2020년도 문화재위원회

제2차 사적분과위원회 회의록

- ▣ 회의일시 : 2020. 2. 12. (수요일), 14:00 ~ 19:30
- ▣ 장 소 : 국립고궁박물관 회의실
- ▣ 출석위원 : 이재운, 강봉원, 김건수, 김문식, 김왕직,
서동철, 유재춘, 이경찬, 이순희, 이승용,
이승우, 이영식, 이희정, 진상철, 한숙영
(이상 15명)
- ▣ 심의내용 및 의결사항 : 이하 자료와 같음

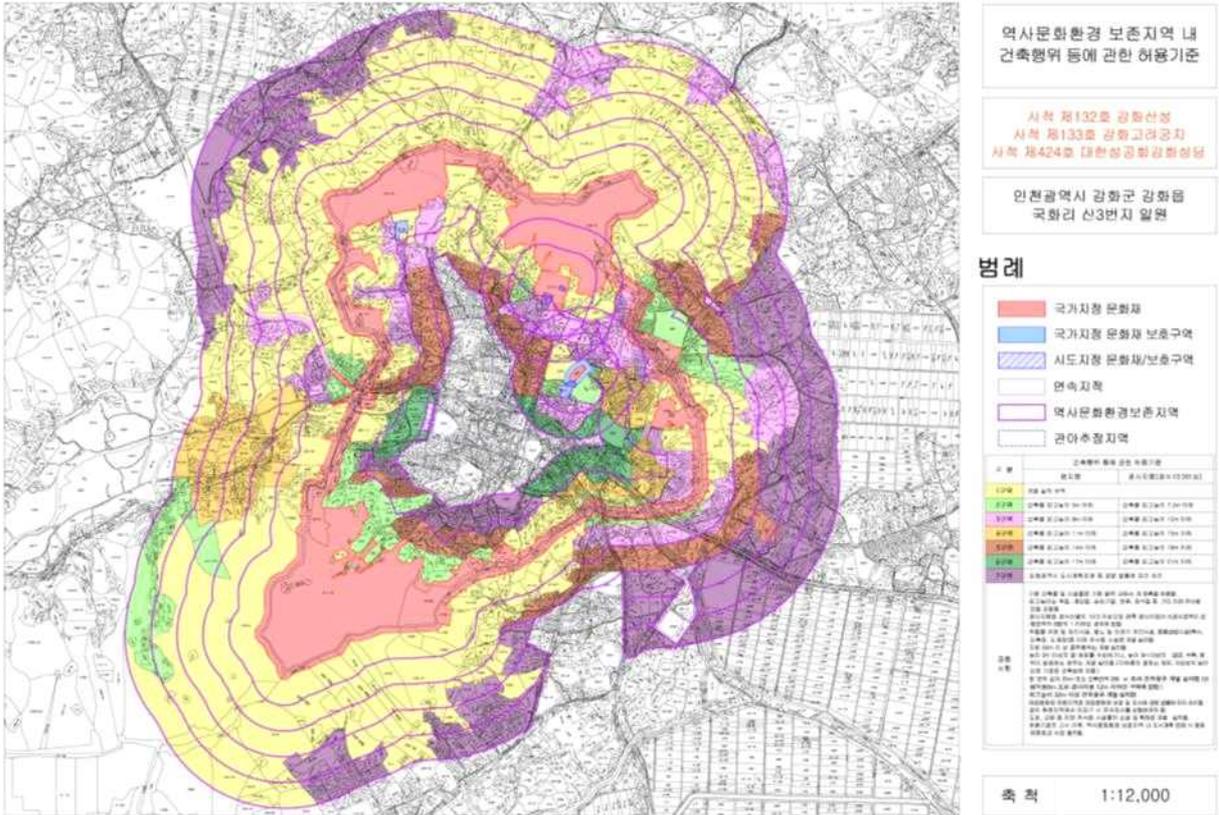
(1) 현지조사의견('19.12.23./문화재전문위원 ○○○, ○○○)

- 본 건은 강화산성의 허용기준을 합리적으로 조정하고자 하는 것임
- 검토범위의 주·상·공에 대한 고려는 검토범위 자체가 변경됨에 따라 보다 신중한 접근이 요구됨
- 동측 도시계획 상회지역은 정합성을 제고함이 적정하다 판단되고, 남쪽의 내부 및 동쪽 외부 반경 100m 부근은 기 개발정도를 고려하여 일부 조정하여도 무방할 것으로 판단됨
- 다만 반경 300m 외곽의 조정은 보다 문화재적 관점에서 조정근거의 확보가 필요함

7. 문화재 보존 영향 행위기준(안)

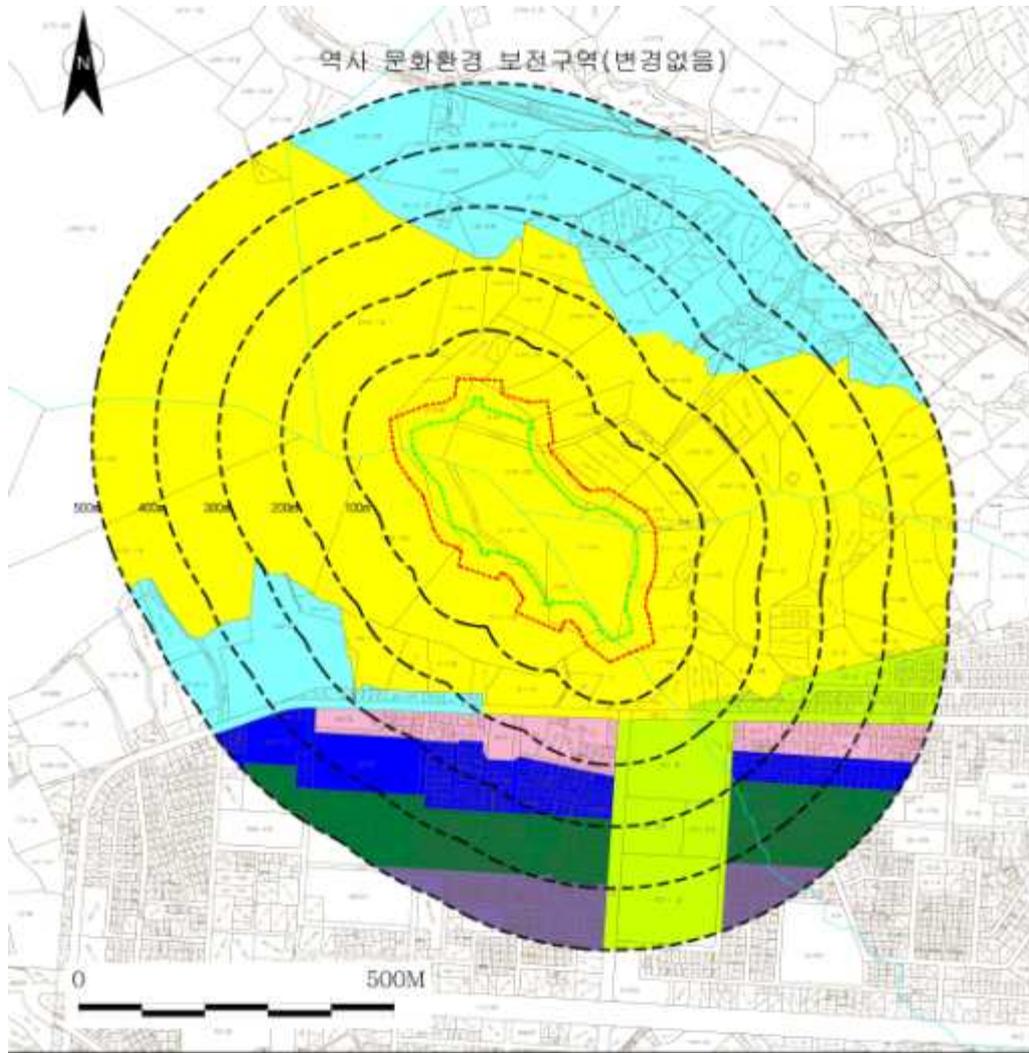
- 검토의견 : 주변은 기 개발된 도심으로서, 기존의 허용기준을 준용하되, 성곽에서의 조망에 관하여는 재검토 될 필요가 있을 것으로 사료됨.

7. 문화재 보존 영향 행위기준(안)

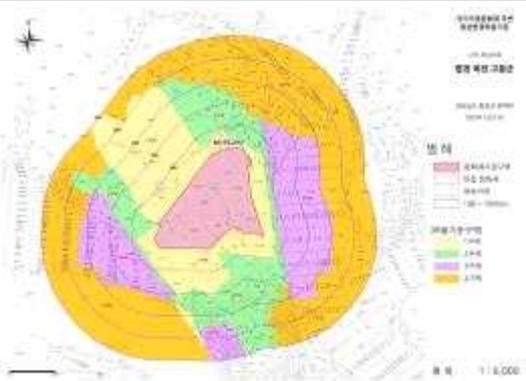
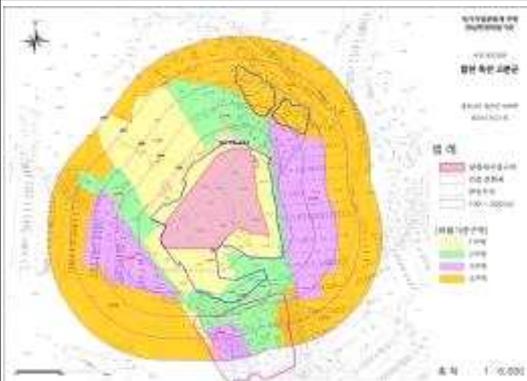
■ 검토의견 :지정구역의 확대에 따라 500m 범위의 확대가 필요함.

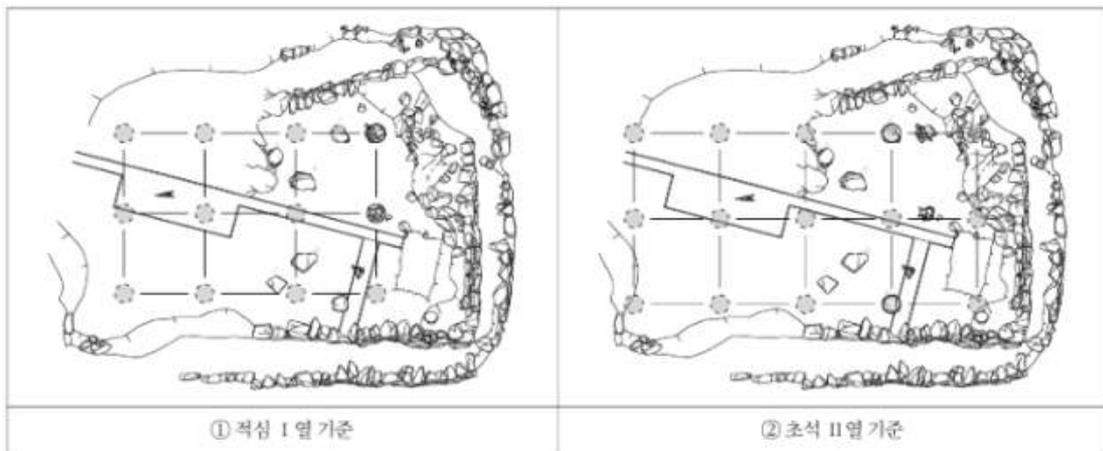
○ 문화재위원 ○○○('19.12.03.)

- 20014년 북장대지 발굴조사 이후 정비되지 않아 정비는 필요할 것으로 생각됨
- 북장대 유구가 완벽하게 발굴되지 않았지만, 문헌 및 발굴된 유구를 통해 지속적으로 고증이 필요할 것으로 보이며, 이와 관련 주변정비 시 유구가 추정되는 곳은 시설을 설치하지 않는 것이 좋겠음
- 제시된 시설은 산성 관리 및 관람환경 개선 차원에서 필요할 것으로 생각되나, 계획안 내용에서 위치와 형태 등도 문화재 정비 방향을 고려하여 재검토할 필요가 있다고 생각됨
